Complemento às Contribuições à Consulta Pública MME nº 123/2022 – 2 fase (02.05.2022)

II – Configuração de Referência para a UHE Jirau e demais usinas do MRE – nível de montante da UHE Santo Antônio

Figura 1 – Nível de Montante médio mensal e Vazão Afluente – UHE Santo Antônio. Fev/20 a Abr/22.

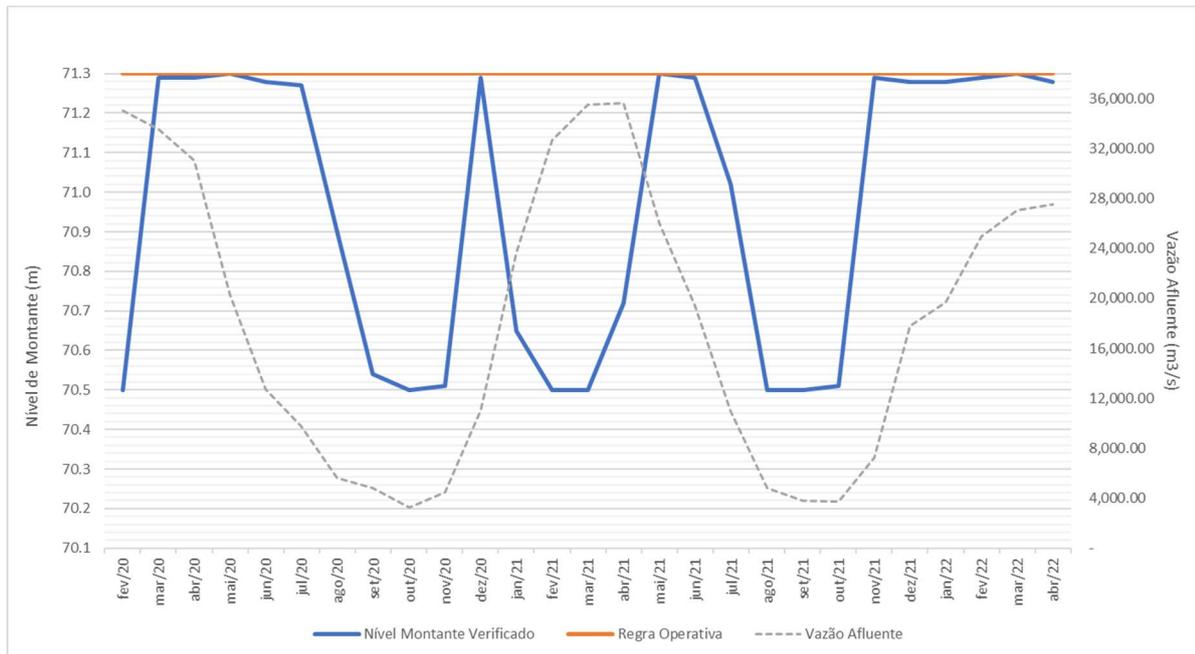
4 - Observa-se que a UHE Santo Antonio tem o seu reservatório deplecionado para vazões mais altas e mais baixas. **Ressaltamos o deplecionamento inclusive durante a maior parte do período úmido de 2021, em que a usina operou na cota 70,5 m.** Assim, é possível inferir que a usina enfrenta restrições técnicas específicas de suas unidades geradoras, que estão associadas aos limites de alturas de queda, obrigando frequentemente a operação do reservatório em cotas inferiores a 71,30 m.

5 – Se, por características técnicas das unidades geradoras, há restrições de altura queda¹ que impedem a operação na cota constante de 71,30 m, **e isso está evidenciado no histórico de operação da usina, registrado pelo ONS**, torna-se necessário representar essa limitação, para que a mesma reflita a realidade operativa dessa UHE.

i) que a configuração de referência e a configuração específica CE02 para a Revisão Ordinária de Garantia Física considere as variações da operação do nível de montante da UHE Santo Antônio, definindo assim uma regra operativa que seja aderente ao seu histórico de operação e às características técnicas das suas UGs. A configuração aderente à realidade operativa deve ser realizada em prol da consistência e acurácia do cálculo das garantias físicas das demais usinas do MRE.
